Název a evidenční číslo Stavby: VZ-467/17 III/2384 Kladno, oprava silnice Název stavebního objektu/provozního souboru (SO/PS): Komunikace	Číslo SO/PS / / číslo Změny SO/PS: 101/1	Číslo ZBV: 2
--	---	------------------------

Změnový list

VZ-467/17 III/2384 Kladno, oprava silnice

SO101 Komunikace

PODÉLNÝ ŘEZ KOMUNIKACÍ, 1:10

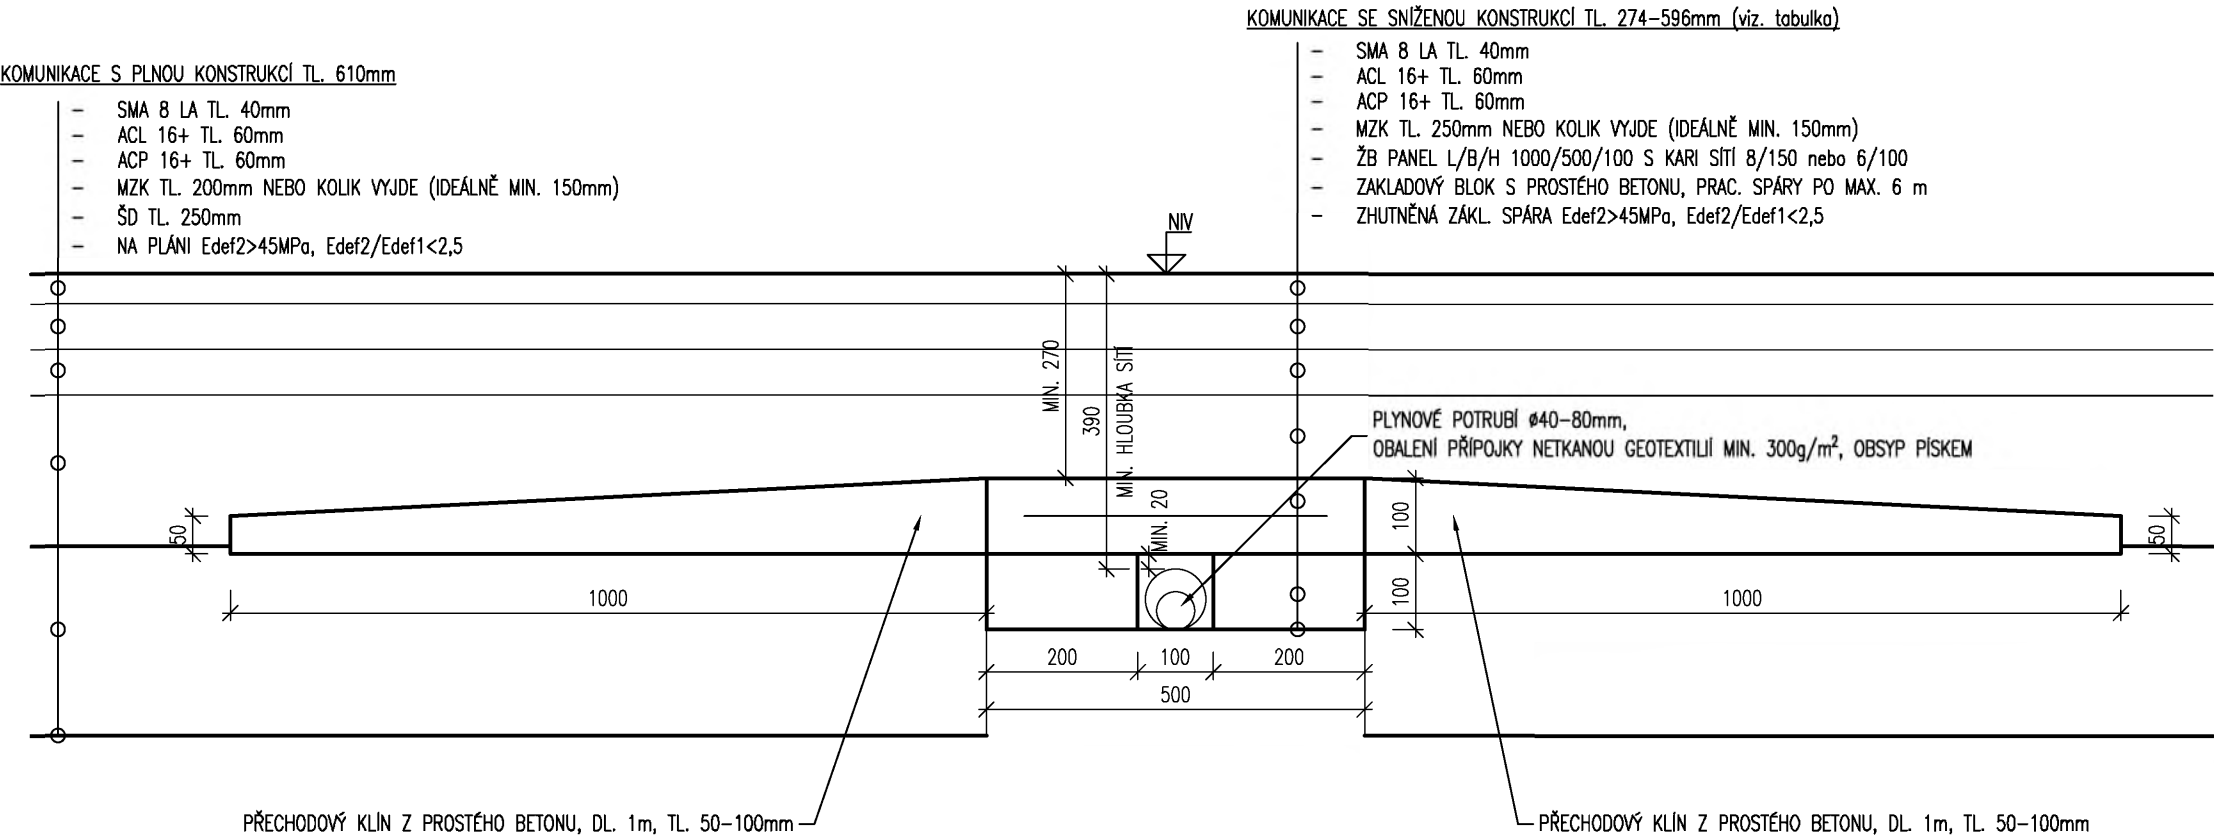
Při realizaci stavby ale byly v úseku prováděné opravy zjištěny nenormově uložené plynovodní přípojky, kdy hloubka uložení 0,65 m neodpovídá požadavkům normy ČSN 73 6005, kde je nejmenší dovolené krytí ve vozovce dovoleno 1,00m.

Pro ochranu plynovodních přípojek bylo navrženo toto řešení:

Jedná se o konstrukci s vyztuženým betonovým panelem tl. 100mm, šířky 500mm na betonových základových blocích.

Základové bloky o rozměrech š. 200mm, v. 100mm z prostého betonu budou osazeny na zhutněnou pláň souběžně s plynovodní přípojkou.

Následně bude proveden pískový obsyp a na bloky bude položen ŽB panel.

Pro přechod z netuhého podkladu vozovky (ŠD) na tuhý (ŽB panel) budou provedeny přechodové betonové klíny v délce 1000 mm, tl.50-100 mm.

V závislosti na stávající hloubce uložení plynovodní přípojky budou různé tloušťky podkladních konstrukčních vrstev vozovek (ŠD, případně i MZK)

Tloušťka konstrukce vozovky nad ochranným ŽB panelem, tloušťka vrstvy MZK a ŠD pro jednotlivé zaměřené body je uvedena v tabulce na výkresu

Z tabulky vyplývá, že nejhorší situace je v **km 0,280**, kde u vytyč. bodu **18 907 20** zbývá na vrstvu MZK 11cm.

(0,274 - 0,04 SMA – 0,06 ACL – 0,06 ACP= 0,114m)

V ostatních případech nad ŽB konstrukci dostaneme kompletní vrstvu MZK 200mm a sníženou vrstvu ze ŠD (tl. vrstvy ŠD viz. tabulka).

S umístěním panelů na přípojkách dle přiložené situace souhlasíme za podmínky, že přípojky budou umístěny do geotextilu a zasypány pískem.

Dále požadujeme dodat situaci skutečného provedení stavby s geodetickým zaměřením přípojek a panelů.

Při odkrytí každé naší přípojky bude přizván technik, který zhotoví fotodokumentaci stavu přípojky, usazení panelů a pískového lože.
